From 5.1, 2, e 5.1, 2, e 5.1, 2, e @amsterdam.nl>
Subject **RE: Sixhaven aangepaste ontwerptekening + hoeveelhedenstaat tbv SSK**
To 5.1, 2, e 5.1, 2, e @amsterdam.nl>, 5.1, 2, 5.1, 2, e 5.1, 2, e @amsterdam.nl>, 5.1, 2, e 5.1, 2, e
<5.1, 2, e @amsterdam.nl>, 5.1, 2, e 5.1, 2, e @amsterdam.nl>
Date March 9, 2023 at 11:31:54 AM CET

Onderwerp: Sixhaven aangepaste ontwerptekening + hoeveelhedenstaat tbv SSK

Bijgaand de aangepaste ontwerptekening met bijbehorende hoeveelhedenstaat t.b.v. SSK

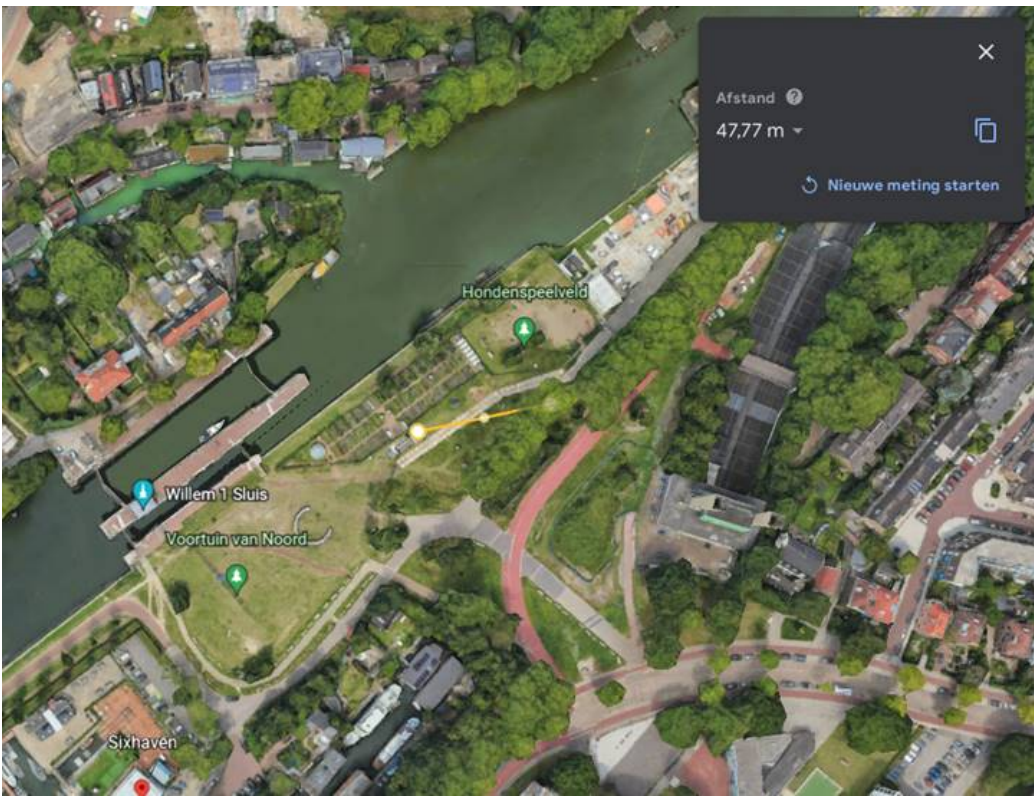
- Toiletgebouw: Waar is het van gemaakt? Hoe groot is het? Hoe ziet hij eruit (voorbeeld plaatje meesturen AUB)

Dit is die ene die ik gister liet zien:

Deze staat op het Marineterrein: <https://www.straatbeeld.nl/artikel/toiletvoorziening-maakt-zwemplezier-marineterrein-compleet/>.

Van: <https://www.kazuba.be/>

Vanaf ^{5.1, 2, f}
